**ΕΝΙΑΙΑ ΑΡΧΗ ΔΗΜΟΣΙΩΝ ΣΥΜΒΑΣΕΩΝ**

Για να εξετάσει από 22.06.2023 με ΓΑΚ ΕΑΔΗΣΥ 952/23.06.2023 Προδικαστική Προσφυγή της ένωσης οικονομικών φορέων «...» (εφεξής ο «προσφεύγων»), που εδρεύει στην ..., ..., όπως εκπροσωπείται νόμιμα.

## **Αριθμός απόφασης: 1276/2023**

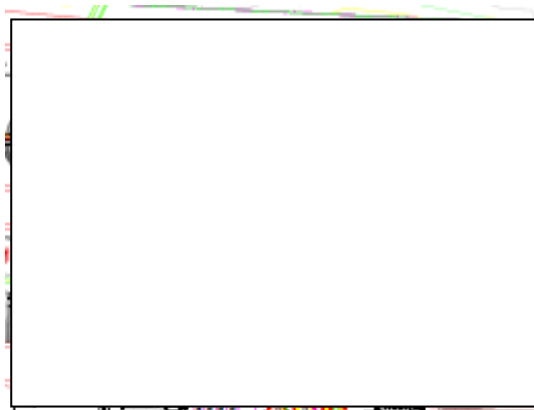
28. Επειδή, ο προσφεύγων με τον πέμπτο λόγο της προσφυγής ισχυρίζεται ότι μη νομίμως απορρίφθηκε η προσφορά του με τις αιτιολογίες ότι αφενός δεν υπέβαλε με την τεχνική του προσφορά σχέδια για τη διαμόρφωση του περιβάλλοντος χώρου με τα τελικά υψόμετρα του διαμορφωμένου χώρου και για τα δίκτυα διασωληνώσεων ιλύος, αφετέρου από τη γενική διάταξη των έργων διανομής ενέργειας λείπουν οι ηλεκτρικοί πίνακες του έργου, καθώς και ότι υπάρχουν αναντιστοιχίες μεταξύ των σχεδίων αναφορικά με τη μονάδα του υδροστρόβιλου, ούτε προβλέπονται στα υποβληθέντα σχέδια γενικής διάταξης οι μελλοντικές μονάδες. Και τούτο, διότι από τη διατύπωση του Κ.Μ.Ε. δε συνάγεται συγκεκριμένος, επί ποινή αποκλεισμού, τρόπος υποβολής των σχεδίων των γενικών διατάξεων, αρκεί δε η πλήρωση της εν λόγω απαίτησης να προκύπτει συνδυαστικώς από τη συνολική ανάγνωση των εγγράφων της τεχνικής προσφοράς των διαγωνιζομένων. Ειδικότερα, κατά τον προσφεύγοντα, στην τεχνική του προσφορά αναλύονται διεξοδικώς τόσο οι χώροι εντός της εγκατάστασης, στους οποίους θα λάβει η φύτευση, το είδος των φυτών καθώς και ο τρόπος με τον οποίο θα πραγματοποιηθεί η φύτευση, οι οποίες αναλύσεις ισοδυναμούν με τα σχέδια των γενικών διατάξεων για τη διαμόρφωση του περιβάλλοντος χώρου, τα οποία σε κάθε περίπτωση δε ζητούνταν επί ποινή αποκλεισμού της τεχνικής προσφοράς των διαγωνιζομένων αλλά αφορούσαν την εκτέλεση της σύμβασης από τον επιλεγέντα ως ανάδοχο, ενώ λαμβανομένου υπόψιν ότι η σχετική απαίτηση του Κ.Μ.Ε. δεν τίθεται επί ποινή αποκλεισμού, εάν ήθελε υποτεθεί ότι υφίσταται η σχετική πλημμέλεια της προσφοράς του, υφίσταται περιθώριο θεραπείας αυτής με τις διατάξεις του άρθρου 102 του ν. 4412/2016. Περαιτέρω, ο προσφεύγων προβάλλει ότι τα δίκτυα ιλύος εμφανίζονται στο

σχέδιο με τίτλο «...», οι δε θέσεις των ηλεκτρικών πινάκων εμφανίζονται στη «...» (σχέδιο ...) και «...» (σχέδιο ...). Περαιτέρω, ο προσφεύγων υποστηρίζει ότι το μέγεθος του κτιρίου, στο οποίο προτείνεται να στεγαστεί ο υδροστρόβιλος είναι 4,50 X 5,00, όπως παρουσιάζεται στο σχέδιο 2.3.2.α, στο δε σχέδιο 2.3.1 εμφανίζεται το σύνολο της έκτασης που απαιτείται για την ανάπτυξη της εγκατάστασης του υδροστρόβιλου, συμπεριλαμβανομένων των σωληνώσεων τροφοδοσίας και παράκαμψης, ενώ επισημαίνει ότι η Τεχνική Συγγραφή Υποχρεώσεων δεν απαιτεί τη στέγαση του υδροτροβίλου. Εξάλλου, αναφορικά με τις μελλοντικές μονάδες, από τα σχέδια γενικής διάταξης προκύπτει ότι δεν υπάρχουν μελλοντικές μονάδες, οι οποίες να πρέπει να εμφανισθούν πέραν αυτών που παρουσιάζονται στη γενική διάταξη. Σε κάθε περίπτωση, ο προσφεύγων ισχυρίζεται ότι στην περίπτωση, κατά την οποία ήθελε θεωρηθεί ότι υφίστανται πλημμέλειες της προσφοράς του, θα πρέπει να τύχει εφαρμογής των διατάξεων του άρθρου 102 του ν. 4412/2016.

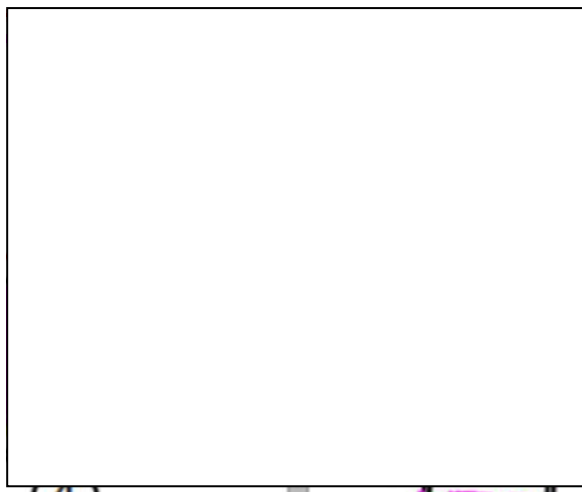
... αναφέρονται τα κάτωθι «...Εκ της προσφοράς της προσφεύγουσας και πιο συγκεκριμένα εκ του συνόλου των σχεδίων γενικής διάταξης αυτής προκύπτει ότι δεν έχει υποβληθεί σχέδιο διαμόρφωσης περιβάλλοντος χώρου (δενδροφύτευση, πεζοδρομήσεις κτλ.) με τα τελικά υψόμετρα του διαμορφωμένου χώρου. Αναφορικά με τα υψόμετρα, διαπιστώνεται ότι υπάρχουν ενδείξεις μόλις πέντε υψομετρικών σημείων αποκλειστικά στο προτεινόμενο εσωτερικό οδικό δίκτυο της μονάδας...Εκ των σχεδίων της προσφοράς και πιο συγκεκριμένα εκ του υπ' αριθμ. ... «...» προκύπτει ότι έχει κατατεθεί δίκτυο σωληνώσεων, μεταξύ αυτών και σωληνώσεων ιλύος, πλην όμως στο εν λόγω σχέδιο δε συμπεριλαμβάνεται πίνακας-υπόμνημα, με τη βοήθεια του οποίου θα δύνατο να γίνει κατανοητός ο χαρακτηρισμός των σωληνώσεων(νερού, λυμάτων, ιλύος) δεδομένου ότι επιλέχθηκε να αποτυπωθούν όλες στο ίδιο σχέδιο, καθιστώντας το σχέδιο δυσανάγνωστο και ως εκ τούτου ελλιπές.

Εκ του υπ' αριθμ. ... «...» σχεδίου καταδεικνύεται παρακάτω ο επιλεγμένος εκ της «ΕΝΩΣΗΣ ΕΤΑΙΡΕΙΩΝ ... – ... Α.Ε.» τρόπος απεικόνισης των πινάκων διανομής ενέργειας.

Επισημαίνεται ότι ο ορθός τρόπος αποτύπωσης μονάδων για τις οποίες είναι επιθυμητό να είναι γνωστή η θέση τους είναι δια αριθμού και πίνακα-υπομνήματος εντός του σχεδίου, προκειμένου να είναι σαφής και αδιαμφισβήτητος ο χαρακτηρισμός τους (Πίνακας μέσης τάσης, Πίνακες χαμηλής τάσης κλπ). Εν προκειμένω, από τον πίνακα-υπόμνημα του σχεδίου υπ' αριθμ. ... προκύπτει ότι δεν υφίσταται τέτοια αντιστοίχιση, ως εκ τούτου οι υποβαλλόμενες πληροφορίες είναι ελλιπείς και ασαφείς, ενώ η διαπίστωση της μη τήρησης του όρου του Κ.Μ.Ε. περί αποτύπωσης επί του σχεδίου των έργων διανομής ενέργειας των ηλεκτρικών πινάκων του έργου ενισχύεται περαιτέρω από την αναφορά της ίδιας της προσφεύγουσας περί μη εμφανών στο εν λόγω σχέδιο πινάκων λόγω τοποθέτησής τους σε άλλο επίπεδο, καθώς εφόσον διαπίστωσε ότι συνέτρεχε τέτοια περίπτωση, η προσφεύγουσα όφειλε να αποτυπώσει σχεδιαστικά και τους εν λόγω πίνακες, ενδεχομένως σε συμπληρωματικό σχέδιο γενικής διάταξης... Εκ των σχεδίων της προσφοράς της προσφεύγουσας προκύπτει ότι όντως στο σχέδιο ... «Υδροστρόβιλος» οι εσωτερικές διαστάσεις των τοιχίων σκυροδέματος είναι 15,00μ.Χ8,00μ. ενώ στο σχέδιο ... «Διάταξη εισόδου – Δεξαμενή αποθήκευσης – Κάτοψη» οι εσωτερικές διαστάσεις των τοιχίων είναι 4,00μ.Χ4,50μ. ...

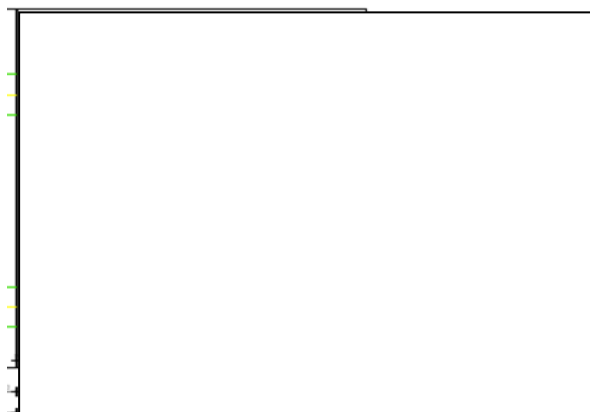
Παράλληλα, στο σχέδιο ... «...» η μονάδα του υδροστρόβιλου (στο σχέδιο υπό τον αριθμό (2)) έχει εσωτερικές διαστάσεις τοιχίων 4,50μ. X 5,00μ., ενώ το διαθέσιμο μήκος αυτής έχει ως άνω όριο την απόσταση μεταξύ των μονάδων διάταξης εισόδου (στο σχέδιο υπό τον αριθμό (3)) και των δεξαμενών ωρίμανσης (στο σχέδιο υπό τον αριθμό (9)), η οποία είναι περίπου 11 μέτρα.

Εκ των παραπάνω προκύπτει ότι υπάρχουν αναντιστοιχίες μεταξύ των σχεδίων αναφορικά με τη μονάδα του υδροστρόβιλου....Εκ των σχεδίων της

προσφοράς της προσφεύγουσας προκύπτει ότι δεν προβλέπεται καμία μελλοντική μονάδα, ενώ ο ισχυρισμός αυτής περί του ότι «Οι δεξαμενές καθαρού νερού προτείνεται να επεκταθούν με αύξηση του ύψους τους» δεν διαφαίνεται να καλύπτει την παραπάνω απαίτηση των τευχών δημοπράτησης». Συνεπώς, βάσει των προεκτεθέντων, κατά την κρίση του Κλιμακίου, τα υποβληθέντα σχέδια του προσφεύγοντος δεν πληρούν τις απαιτήσεις της παρ. ... του Κεφαλαίου Α του Τεύχους 4 του διαγωνισμού, ενώ αβασίμως, κατά τα εκτεθέντα στην προηγούμενη σκέψη, ο προσφεύγων ισχυρίζεται ότι οι επίμαχες απαιτήσεις δεν έχουν τεθεί επί ποινή αποκλεισμού. Οι δε ως άνω διαπιστωθείσες ελλείψεις δεν είναι δεκτικές διευκρίνισης, κατ' άρθρο 102 του ν. 4412/2016, διότι τυχόν σχετική κλήση θα συνεπάγονταν μη επιτρεπόμενη, βάσει των όσων έγιναν δεκτά υπό σκέψη 12, τροποποίηση της προσφοράς του προσφεύγοντος και άρα, ο πέμπτος λόγος της προσφυγής θα πρέπει να απορριφθεί ως αβάσιμος.
